高浜発電所3,4号炉 運転期間延長認可申請 審査会合における指摘／質問事項の回答

2023年12月5日
関西電力株式会社

審査会合における指摘／質問事項の一覧

モジュール型の構造図

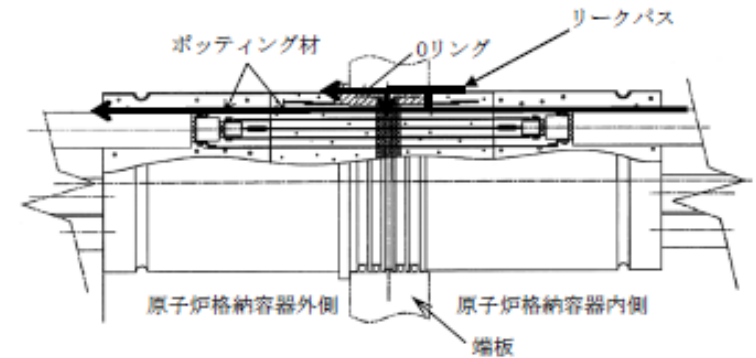
No	日時	指摘／質問事項	回答頁
⑧ 特別点検(原子炉格納容器)	2023年 9月5日	壁面走行ロボットによる遠隔目視において、ロボットの走行による塗膜への影響がないこと、点検範囲を重ねて実施しているといった点検手順や内容が特別点検としての適切性を有していることを説明すること。	2023年10月10日 回答済
⑨ 特別点検(コンクリート)	2023年 9月5日、 10月10日	中性化深さの点検について、削孔時に切断水を使用しているかどうかについて確認し、切断水を使用している場合は、点検方法の適切性を説明すること。 中性化深さ測定における切断水について、コンクリート標準示方書では切断水を用いると正確な測定ができないと記載されている。切断水による測定への影響について説明すること。	P.3
⑩ 共通事項	2023年 10月10日	蒸気発生器取替に伴う影響確認実施を長期施設管理方針とするか検討すること	P.6
⑪ 絶縁低下	2023年 10月10日	モジュラー型電気ペネトレーションについて、審査会合資料で代表としている理由(劣化モード観点)、導入の経緯(知見に基づいての観点)を説明すること。	P.7

⑪ モジュール型電気ペネトレーションの代表の理由、導入の経緯について

モジュール型電気ペネトレーションを審査会合資料で代表としている理由について

胴体部分をエポキシ樹脂でモールドしたものを2重Oリング(EPゴム)の端板部分で保持し気密性を維持。【シール構造は有機材シール】

⇒モジュール型は有機材が熱および放射線により経年劣化が進行することにより気密性が低下するおそれがある。

絶縁低下(本体、外部リード)

原子炉格納容器バウンダリ機能に係る気密性低下(本体)

絶縁低下と気密性の経年劣化事象が想定されるモジュール型を審査会合資料で説明
